高浜発電所3、4号機の
原子炉設置変更許可申請の補正書について

平成26年10月31日
関西電力株式会社

○平成25年7月8日に申請した内容から、審査会合等で議論いただいた結果を踏まえ、高浜発電所3、4号機について、原子炉設置変更許可申請の補正書を原子力規制委員会に提出。

【津波防護施設の概要】

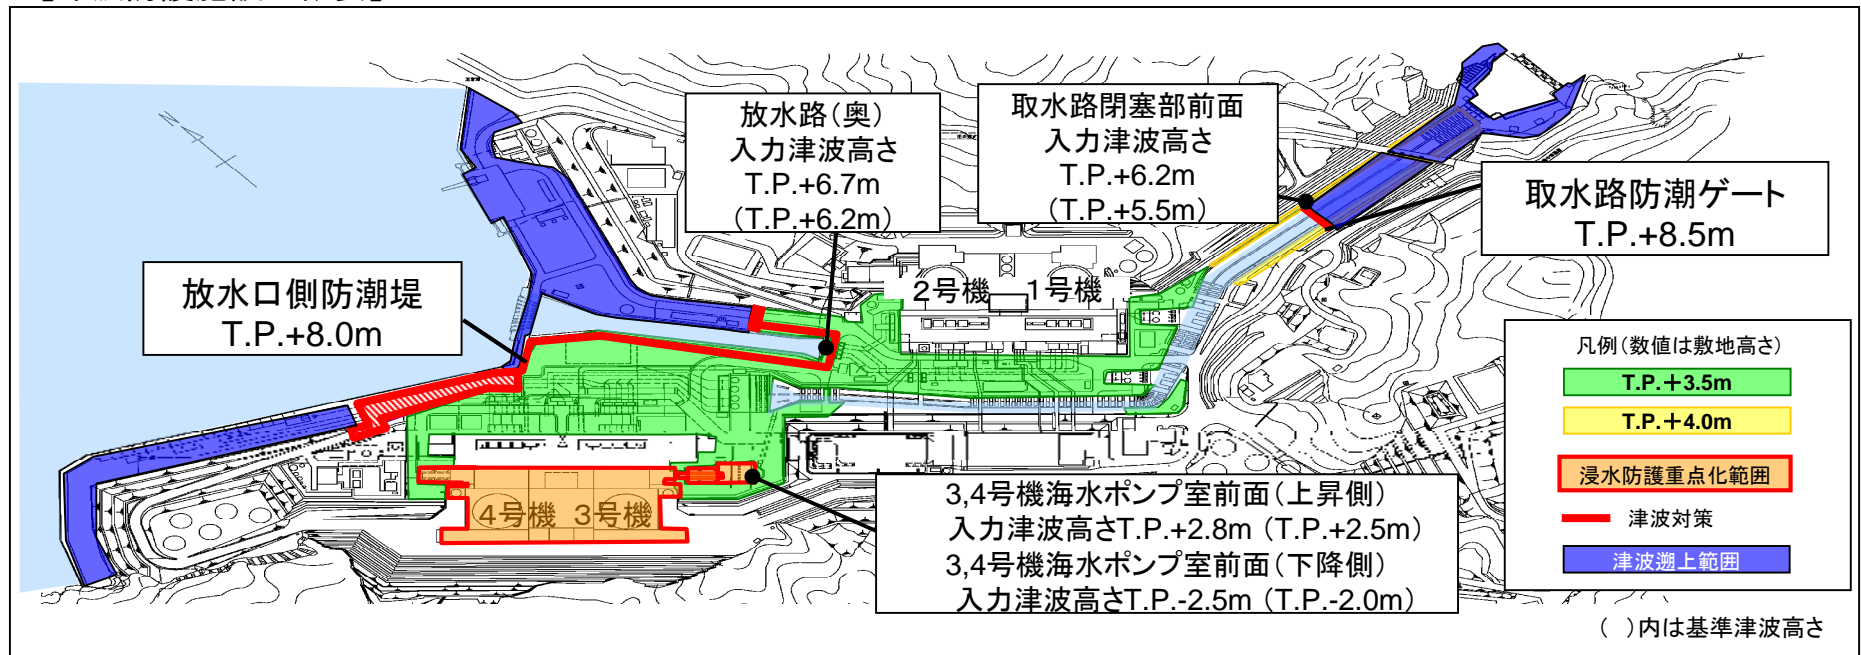
基準		平成25年7月8日	平成26年10月31日
設計基準	地震	<p>○FO-A～FO-B断層の二連動を基本ケースとして、基準地震動S_s(最大加速度550ガル)を策定。</p>	<p>○FO-A～FO-B断層と熊川断層の三連動を基本ケースとし、観測データをもとに新たに策定した地盤モデルを用い、地震発生層上端深さを3km(4km→3km)として、新たな基準地震動S_sは応答スペクトルによるS_s-1(最大加速度700ガル)、断層モデルによるS_s-2～S_s-5を策定。  3</p> <p>○震源を特定せず策定する地震動として、鳥取県西部地震および北海道留萌支庁南部地震を考慮し、新たな基準地震動S_s-6～S_s-7を追加策定。  3</p>
	津波	<p>○基準津波として、大陸棚外縁～B～野坂断層および日本海東縁部による津波を選定し、これらの基準津波による入力津波高さに対しても原子炉施設の安全性が影響を受けるおそれがないことを確認。</p> <p>＜水位上昇側＞ 3、4号機海水ポンプ室前面:T.P.+2.60m</p> <p>＜水位下降側＞ 3、4号機海水ポンプ室前面:T.P.-2.73m</p> <p>○なお、原子力規制委員会の評価書を踏まえて、福井県が想定している若狭海丘列付近断層についても影響を確認。</p>	<p>○基準津波として、FO-A～FO-B～熊川断層と大島半島の陸上地すべり(No.14)との組合せによる津波と、若狭海丘列付近断層と隠岐トラフ海底地すべり(エリアB)との組合せによる津波の2波を選定。これらの基準津波、基準津波の選定過程で検討された津波水位および基準地震動による地盤変状を考慮した基準津波の遡上シミュレーション等による津波水位のうち最大の水位に潮位のばらつきを考慮した入力津波高さに対して原子炉施設の安全性が損なわれるおそれがないことを確認。</p> <p>＜水位上昇側＞ 取水路閉塞部前面 :T.P.+6.2m (基準津波高さ:T.P.+5.5m) 3、4号機海水ポンプ室前面 :T.P.+2.8m (基準津波高さ:T.P.+2.5m) 放水路(奥) :T.P.+6.7m (基準津波高さ:T.P.+6.2m)</p> <p>＜水位下降側＞ 3、4号機海水ポンプ室前面 :T.P.-2.5m (基準津波高さ:T.P.-2.0m)</p> <p>○取水路防潮ゲート(T.P.+8.5m)、放水口側防潮堤(T.P.+8.0m)を設置し、敷地への津波の浸水を防止。  4</p>

【竜巻対策(飛来物防護対策)】

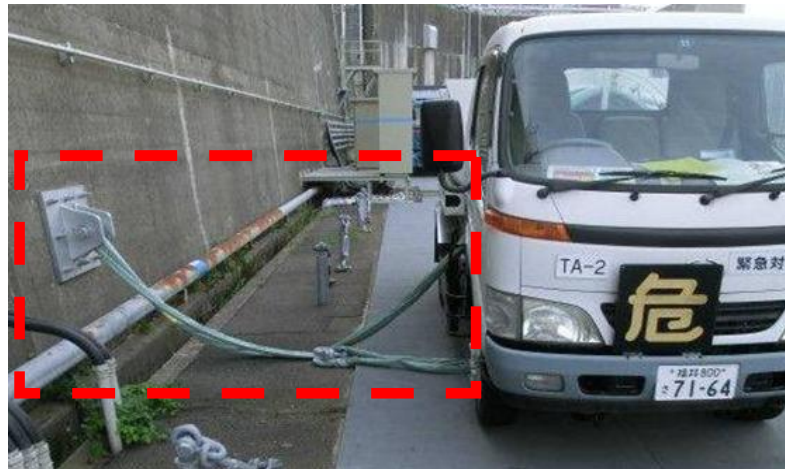
基準		平成25年7月8日	平成26年10月31日
設計基準	竜巻	<ul style="list-style-type: none"> ○設計竜巻の最大風速の設定(69m/s)。 ○最大風速(69 m/s)から設定した設計竜巻荷重に対して安全性を確認。 	<ul style="list-style-type: none"> ○設計竜巻の最大風速の設定(92m/s)。 ○設計竜巻の最大風速(92m/s)を安全側に切り上げた最大風速(100m/s)から設定した設計竜巻荷重に対して安全性を確認。 ○安全上重要な屋外設備を防護する設備を設置。 (飛来物の防護対策) ○屋外資機材の固縛(飛散防止)。  6
	火山	<ul style="list-style-type: none"> ○最大想定火山灰厚さの設定(20cm)、安全性を確認。 	<ul style="list-style-type: none"> ○最大想定火山灰厚さの設定(10cm)、安全性を確認。
	外部火災	<ul style="list-style-type: none"> ○森林火災等外部火災の影響軽減対策を実施し、必要とされる原子炉施設と樹木との離隔距離を確保。 	<ul style="list-style-type: none"> ○森林火災等外部火災の影響軽減対策を実施し、防火帯外縁からの外部火災による熱影響に対して安全性を確保。 ○発電所の主要施設全体を囲む防火帯(幅18m)の設置。  6
	内部火災	<ul style="list-style-type: none"> ○火災の影響軽減の各防護対策を実施。 <ul style="list-style-type: none"> ・ケーブル等に不燃性または難燃性材料を使用。 ・異なる種類の火災検知器を設置。 ・ハロン消火設備を設置。 	<ul style="list-style-type: none"> ○防護対策の設置方針を具体的に記載。 ○火災の影響軽減の各防護対策を追加実施。 <ul style="list-style-type: none"> ・ケーブル等に耐火シートを巻き付け。 ・異なる種類の火災検知器を追加設置。 ・ハロン消火設備に加え、スプリンクラー等を追加設置。  7

ネットで飛来物の衝突時の衝撃を吸収

鋼板で貫通を阻止

【竜巻対策(飛散防止対策)】

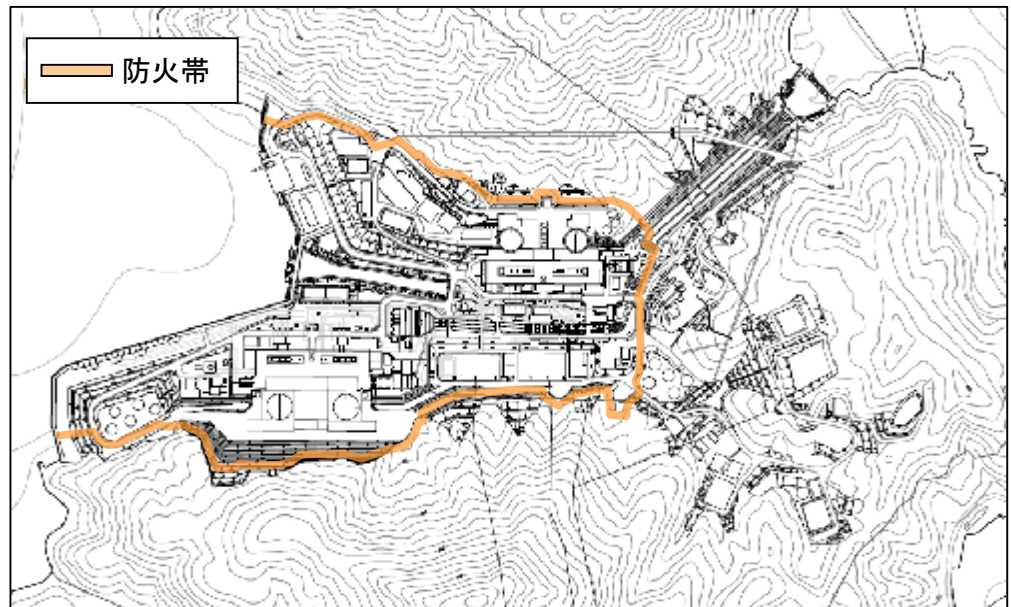
飛散対象物をアンカー、ウエイト等にて飛散しないよう固縛。

【内部火災対策】

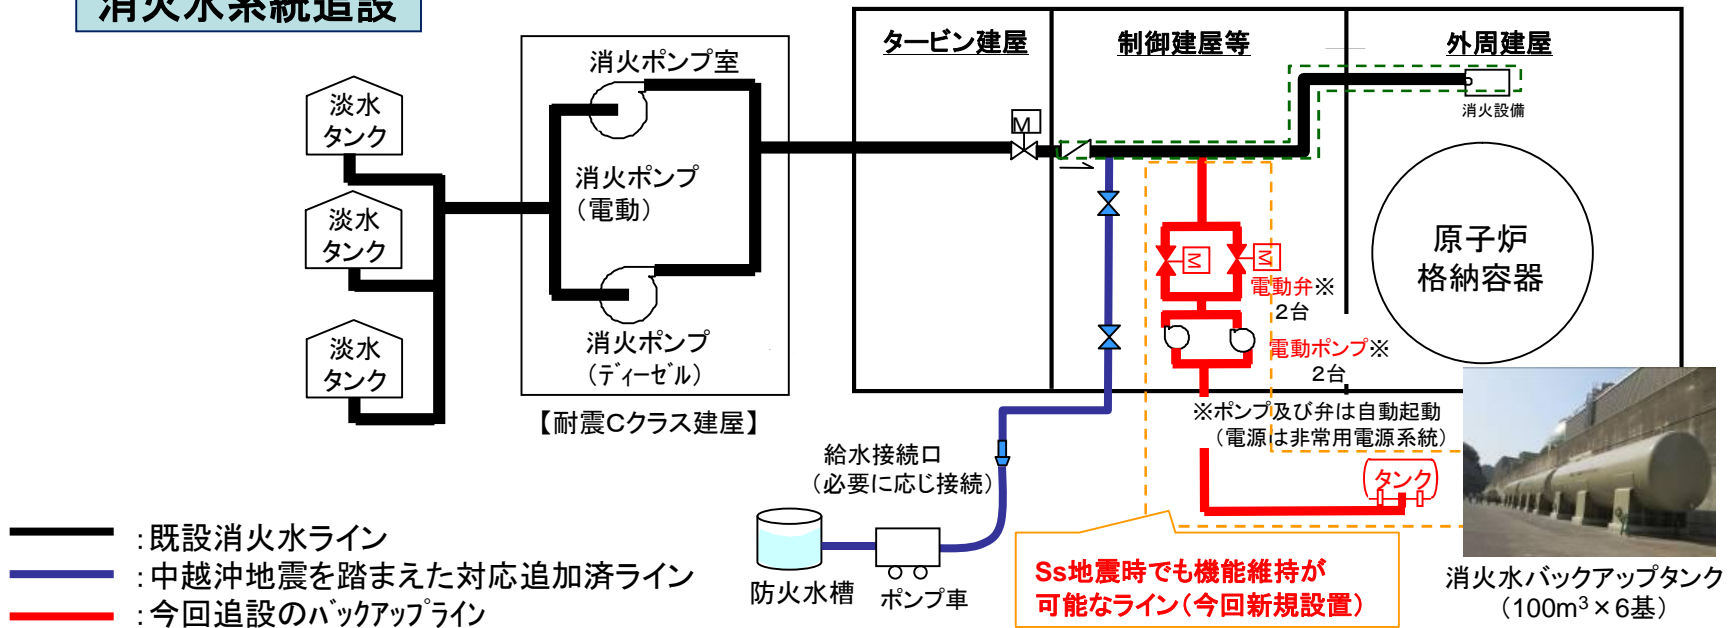
消火設備設置

系統分離対策

消火水系統追設
